Ref.: "Toma del río Cueta para Reservorio de la Toma de Agua de la PTAP de San Andrés, San Francisco".

Asunto: Entrega de Información Aclaratoria

Panamá, 2 de marzo de 2020
DEIA-DEEIA-AC-0045-0203-2020

**RESPUESTA A LA NOTA N° DEIA-DEEIA-AC-0203-2020
DEL PROYECTO TOMA DEL RÍO CUETA PARA
RESERVORIO DE LA TOMA DE AGUA POTABLE DE LA
PTAP DE SAN ANDRÉS/SAN FRANCISCO**

ANEXO V
PLANOS DE PERFIL DE CORTE Y RELLENO

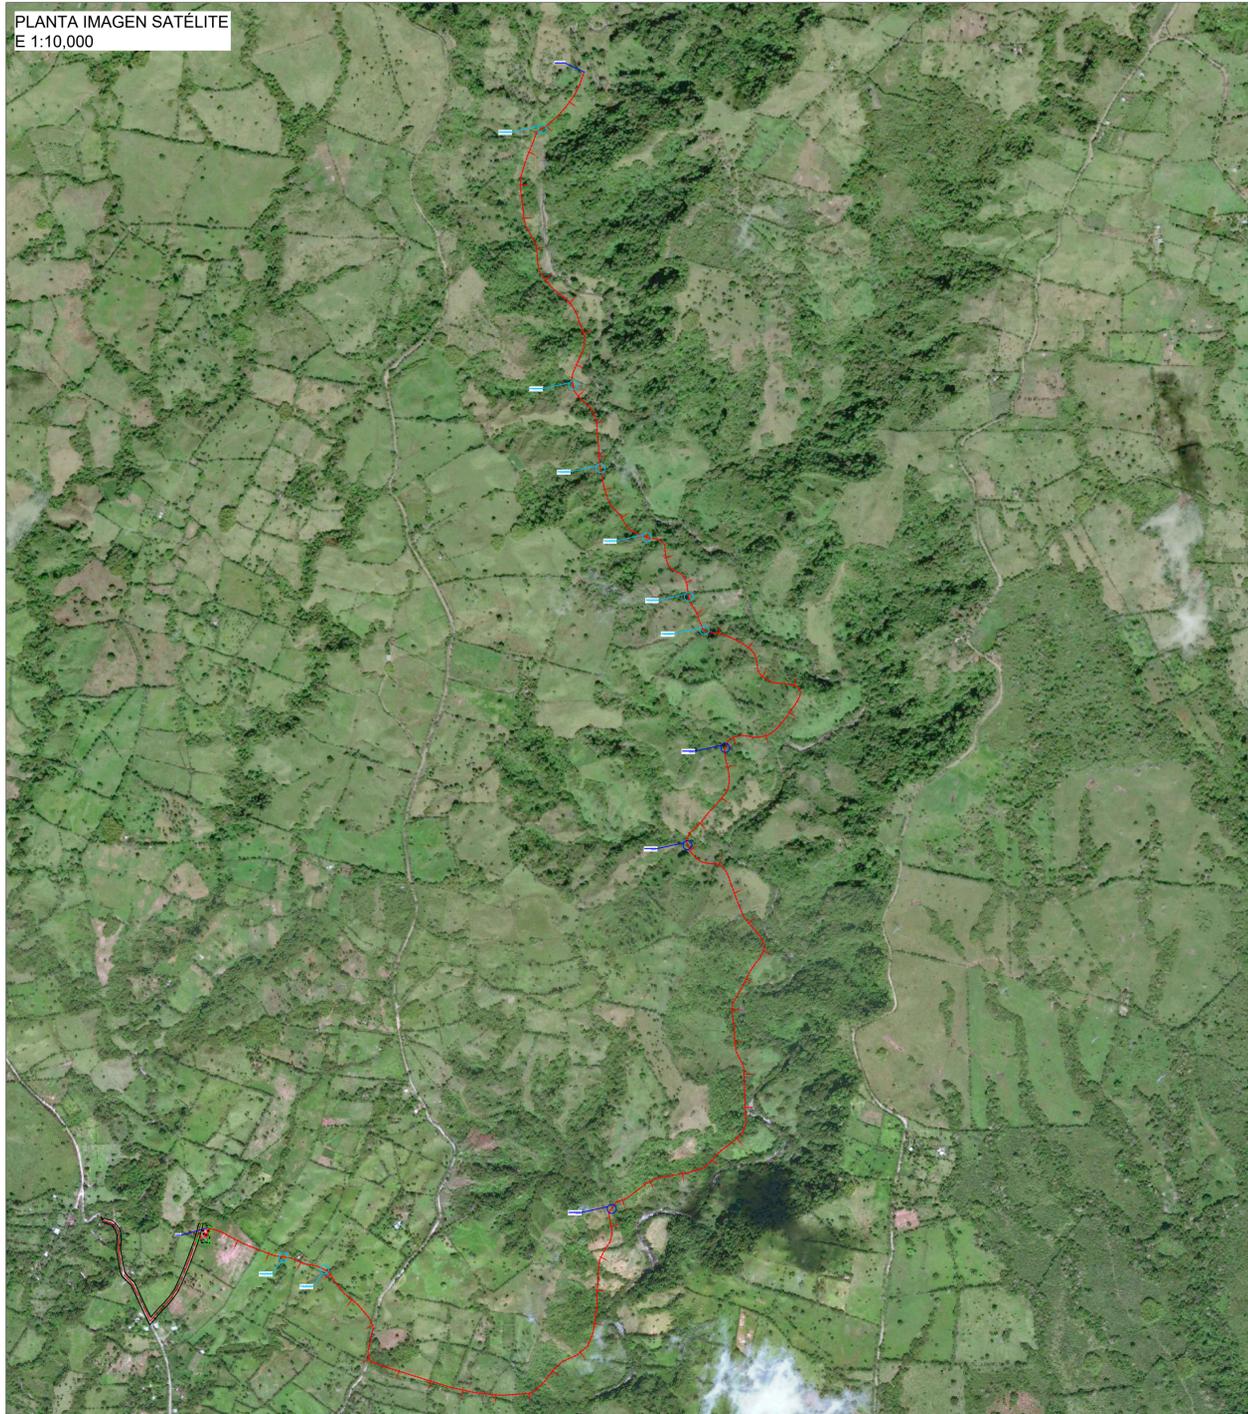
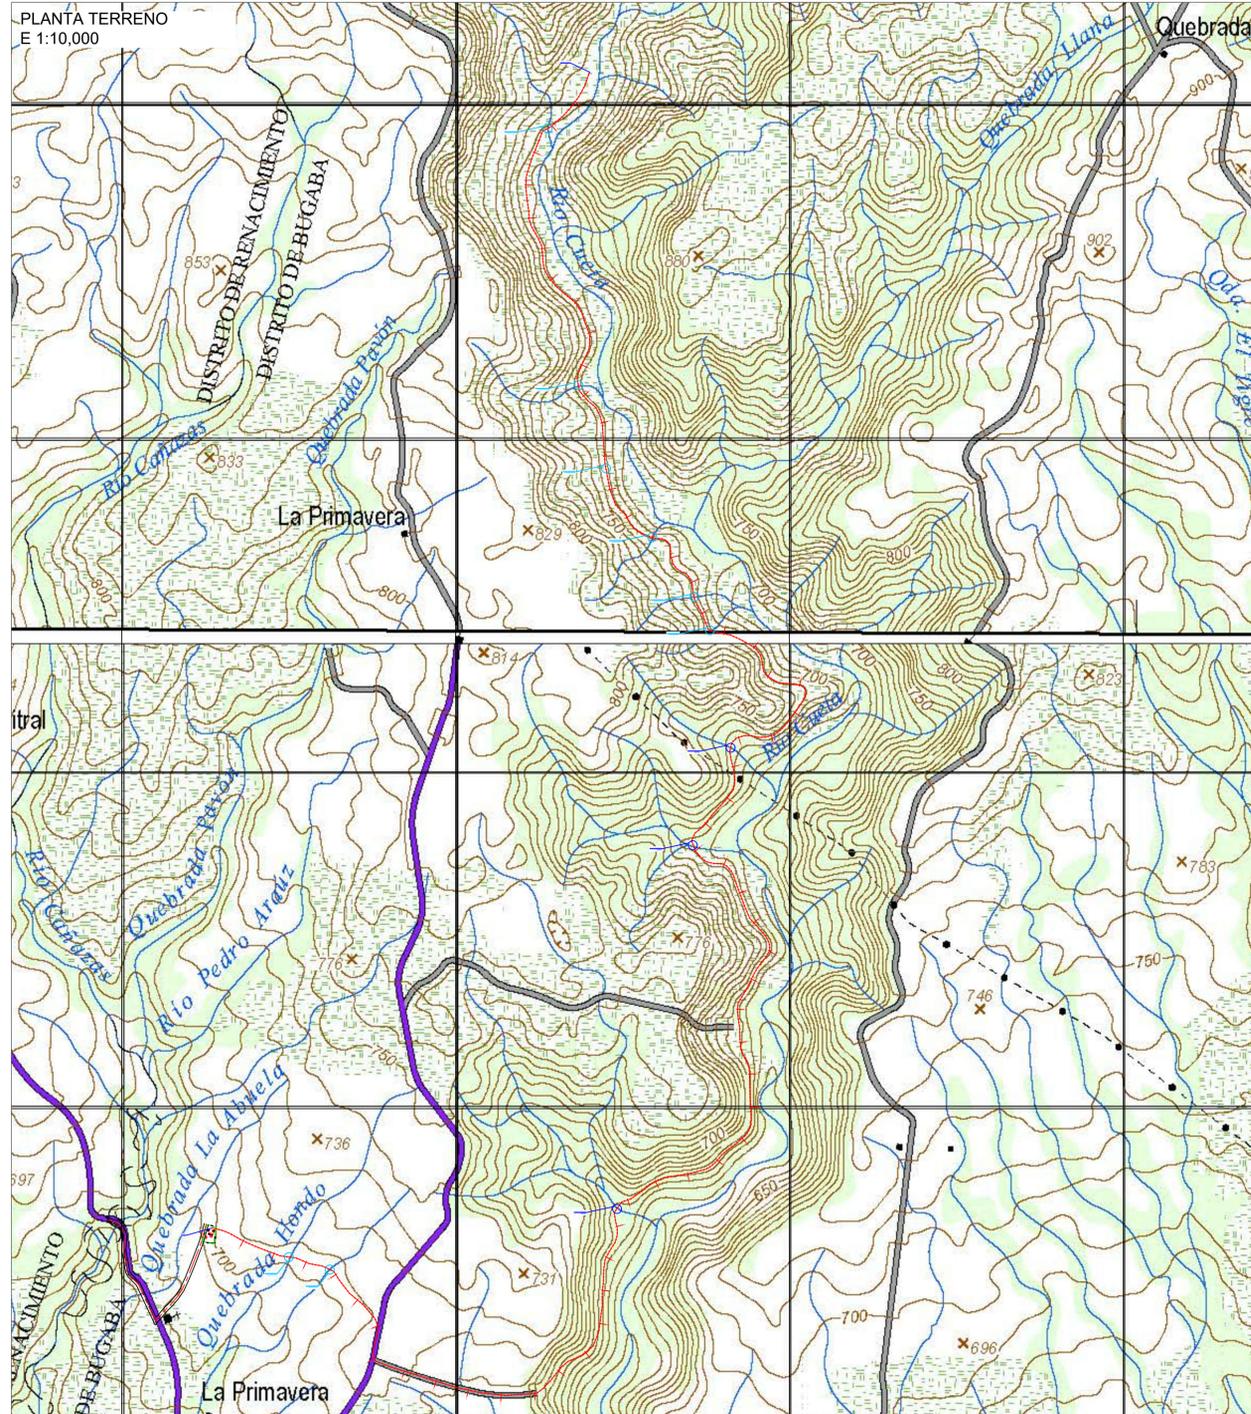
- a) Presentar planos de los perfiles de corte y relleno donde se establezca: el volumen de movimiento de tierra a generar en el proyecto y volumen de material de relleno. En caso de generar material excedente en el proyecto, se requiere:
- b) Presentar coordenadas de ubicación con su respectivo DATUM, donde se va a depositar el material producto de las excavaciones, en formato Excel y/o en archivo digital shape file (SPH). En caso de que el dueño no sea el promotor del proyecto, se solicita:

- a) En el anexo V, se presentan los planos de los perfiles de corte y relleno. El material excedente se recicla, para sellar la zanja excavada.
- b. No habrá área de depósito. Durante la temporada de seca de verano, la metodología consiste, desviar el cauce del río, cuando lo amerite, abrir la zanja y e ir colocando la tubería y tapándola inmediatamente
